# **Stadt Jever**

## **Bebauungsplan Nr. 81**

### **„Stadtmitte /Am Kirchplatz“**

**hier: Auswertung der vorgetragenen Anregungen mit Abwägungsvorschlägen**

**Klärungsfrage:****6.4 Verkehrs- und Grünflächen**

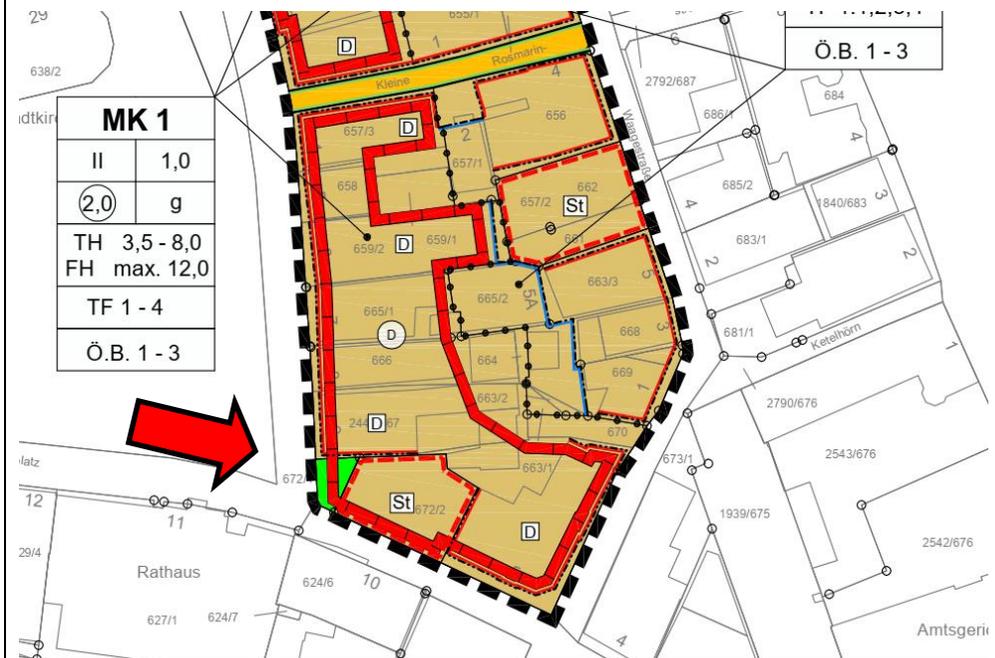
Der Eckbereich Am Kirchplatz/Schlossstraße wird entsprechend seinem Ausbauzustand als Verkehrsgrün festgesetzt. ???

Was ist hier gemeint? Die Zufahrt ist durch die Kurven und parkende Fahrzeuge bereits für PKW mit teilweisem Gegenverkehr kaum zu befahren, mit dem Entsorgungsfahrzeug (Schleppkurven, Mindestbreite) darf keine weitere Einschränkung erfolgen.

Bei dem als Verkehrsgrün festgesetzten Bereich handelt es sich um die mit einer Bank gestalteten Ecke an der Einmündung der „Flamenstraat“ in den Straßenzug „Am Kirchplatz“

Insofern werden durch diese der Realnutzung entsprechenden Festsetzung der Fläche keine Einschränkungen auf den Verkehrsfluss zu erwarten sein.

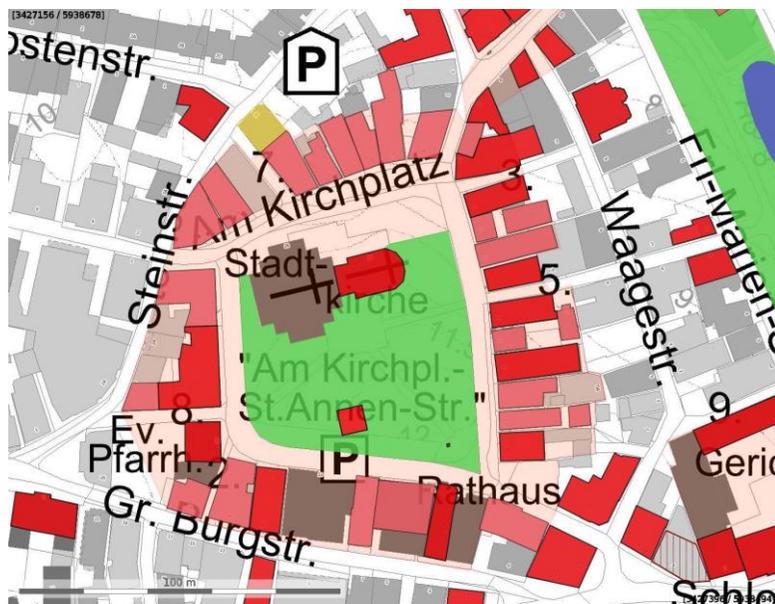
grundsätzlich ist die Untere Denkmalschutzbehörde beim Landkreis Friesland Träger des öffentlichen Belangs Denkmalschutz/Denkmalpflege. Ich beschränke mich deshalb und in Anbetracht der Tatsache, dass die Frist zur Stellungnahme bereits verstrichen ist, darauf, Ihnen anliegend eine aktuelle Kartierung der Baudenkmale im Vorhabengebiet zum Abgleich mit den nachrichtlich in den B-Plan übernommenen Baudenkmalen zu übermitteln. Mir ist aufgefallen, dass diese in Teilbereichen voneinander abweichen (bspw. Am Kirchplatz 27 o. Rosmarinstraße 2). Ich möchte Sie bitten, dies im B-Plan entsprechend anzupassen.

Die Hinweise werden zur Kenntnis genommen. Die nachrichtliche Übernahme der Einzelbaudenkmale im Bebauungsplan (Planzeichnung) wurde überprüft und in wird in zwei Punkten geringfügig angepasst:

1. Das bisher im Vorentwurf dargestellte Einzeldenkmal, Am Kirchplatz 18 wird gestrichen. Das Gebäude unterliegt dem sog. Ensembleschutz.
2. Die Darstellungen der Einzeldenkmale für die Adressen Wangerstraße 2 u. 6 ; Am Kirchplatz 1; 4; 6 und 9 sowie für das Eckgebäude Am Kirchplatz/ Kleine Rosmarinstraße werden gebäudebezogen graphisch verbessert.
3. Alle anderen Abgrenzungen zu geschützten Gesamtanlagen (bauliche Ensemble) können im Entwurf zum B-Plan unverändert beibehalten werden.

Da die Denkmalwürdigkeit des gesamten Bereichs bei der Stadt und der Unteren Denkmalbehörde hinreichend bekannt ist, kann mit diesen dann konkretisierten Darstellungen der Einzeldenkmale dem Aspekt des Denkmalschutzes hinreichend entsprochen werden.
